SMĚROVÝ SLOUPEK

TECHNICKÉ PODMÍNKY

DODATEK č.1

Schváleno MDS-OPK č.j. 23444/99-120

Rozměry směrového sloupku jsou uvedeny v příloze č.1.

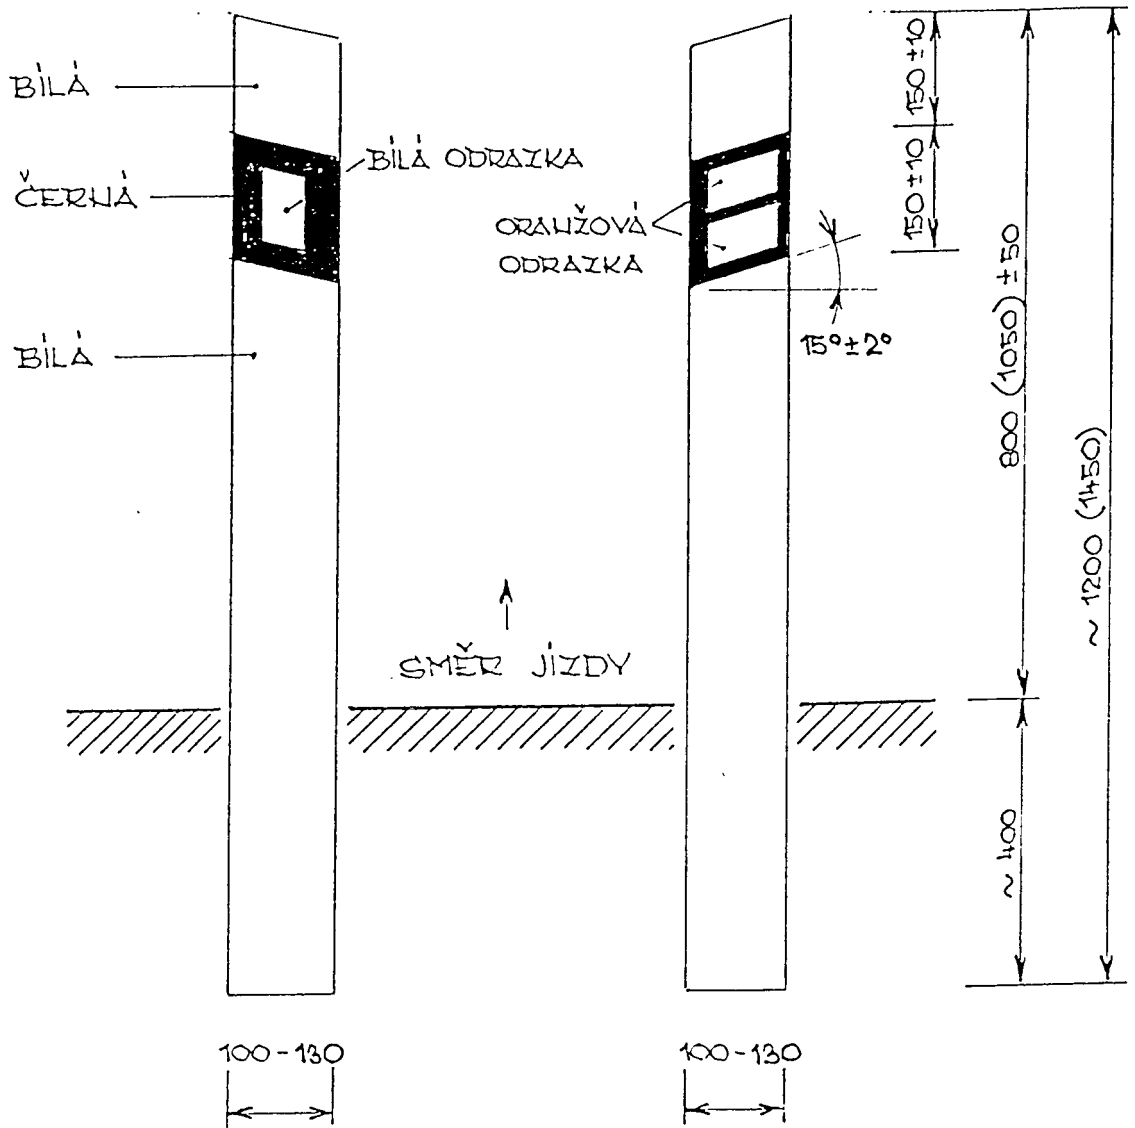
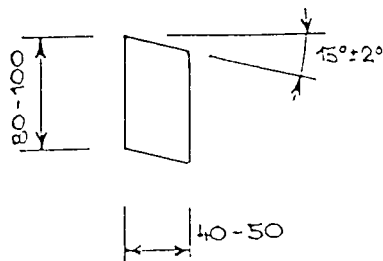
Článek č. 2 se ruší a nahrazuje se tímto zněním:

2. Rozměry a tvar

Směrové sloupky se mají jedoucímú řidiči jevit obrysovou plochou o šířce 0,10 až 0,13 m a výšce 1,05 m u směrově rozdělených pozemních komunikací a výšce 0,80 m u ostatních komunikací.

Směrové sloupky jsou barvy bílé s černým pruhem a odrazkami: na straně vpravo ve směru jízdy dvěma oranžovými a na straně opačné bílou odrazkou.

Rozměry a provedení sloupku je následující:

- výška sloupku: - 1,05 ± 0,05 m u směrově rozdělených kom.
- 0,80 ± 0,05 m u ostatních komunikací,
- šířka sloupku: 100 - 130 mm,
- profil sloupku: uzavřený trojúhelníkový se zaoblenými rohy
- úhel přivrácené plochy sloupku s rovinou příčného řezu komunikace: 5° až 15°,
- šířka černého pruhu: 150 ± 10 mm,
- umístění černého pruhu: 150 ± 10 mm pod horním okrajem sloupku,
- sklon černého pruhu: 15 ± 2° směrem k jízdnímu pásu,
- umístění odrazek: v černém pruhu na plochách viditelných z obou jízdnicích směrů, a to na straně ve směru jízdy vpravo dvěma oranžovými a na straně druhé jednou bílou odrazkou,
- tvar a rozměry odrazky: kosodélníkový tvar s min. účinnou plochou 36 cm².
